ACTA JUNTA DE ACLARACIONES

LICITACIÓN PÚBLICA NÚMERO: DOPI-MUN-PP-ID-LP-064-2024.

OBJETO: Rehabilitación de la Unidad Deportiva denominada Miramar II, frente 01, ubicada en Av. las Torres, colonia la Gloria del Colli, Municipio de Zapopan, Jalisco.

MP-1

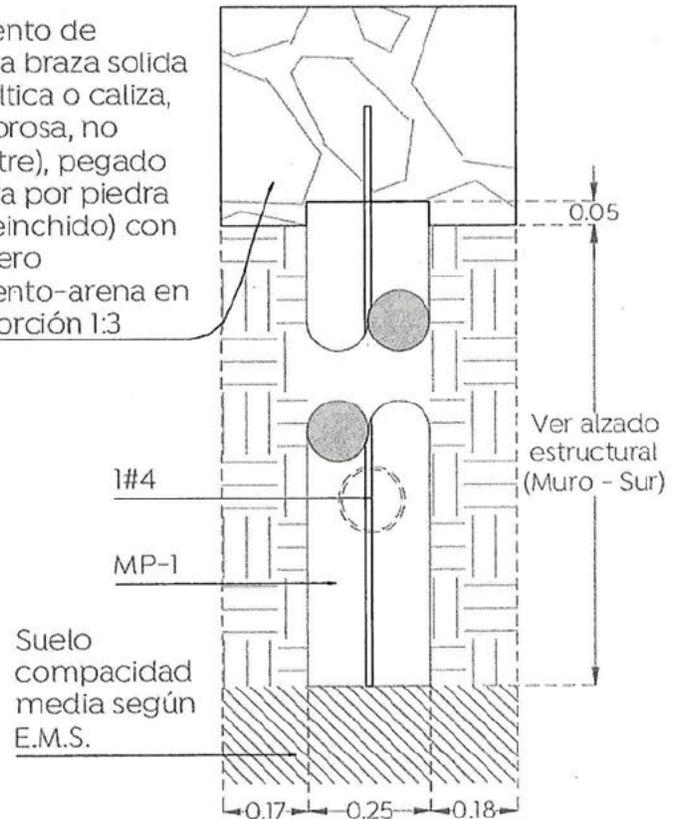
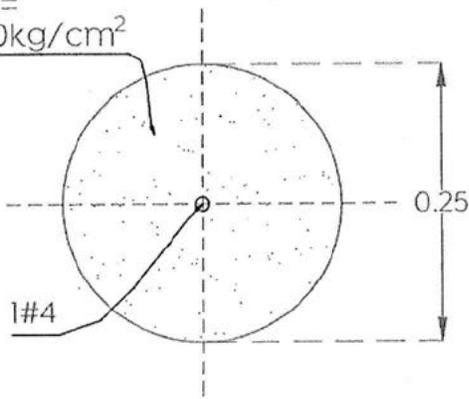
3. P. ¿Existe algún armado específico para los micropilotes? Ya que en el plano proporcionado por la dependencia solo viene una varilla 1/2" en el centro y se desconoce si existe algún otro refuerzo.

R. No, no existe algún otro armado, el único refuerzo es una varilla central del #4 (1/2"). Ver proyecto.
